RESOLUCIÓN No. **02254** DE 2015

14 DIC 2015

"POR MEDIO DE LA CUAL SE AUTORIZA LA OCUPACION DE CAUCE PARA LA CONSTRUCCIÓN DE UN ENROCADO TIPO RIP-RAP EN EL MARCO DE OBRAS DE MANEJO DEL DRENAJE SUPERFICIAL DEL TAJO LA PUENTE - ARROYO BRUNO. TRAMO I PRESENTADO POR LA EMPRESA CARBONES DEL CERREJON LIMITED - CERREJON Y SE DICTAN OTRAS DISPOSICIONES"

Figura 3. Esquema de protección en enrocado (Rip-Rap) propuesto para la zona de descarga del nuevo cauce.

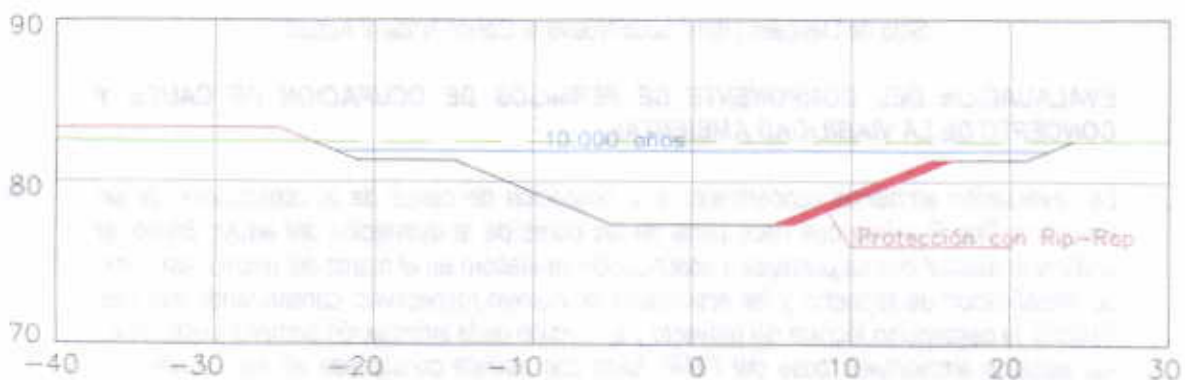
a. Existen los estudios y diseños de las obras de ocupación de cauce aportados por el solicitante los cuales indican la construcción de una protección en enrocado tipo Rip-Rap en el talud derecho del cauce principal de la penúltima curva del nuevo cauce para evitar el

fenómeno de avulsión entre el meandro del cauce nuevo y el cauce natural. El diseño de esta protección en enrocado se realizó para el escenario de socavación máxima esperada y consistió en definir las características de peso específico y granulometría de los agregados requeridos, así como el espesor de la capa de protección. Para realizar los cálculos de socavación que determinan el tamaño del enrocado, se tomó una creciente con período de retorno de 100 años. El material para la conformación del enrocado es proveniente de las excavaciones que se realicen para la construcción del nuevo cauce.
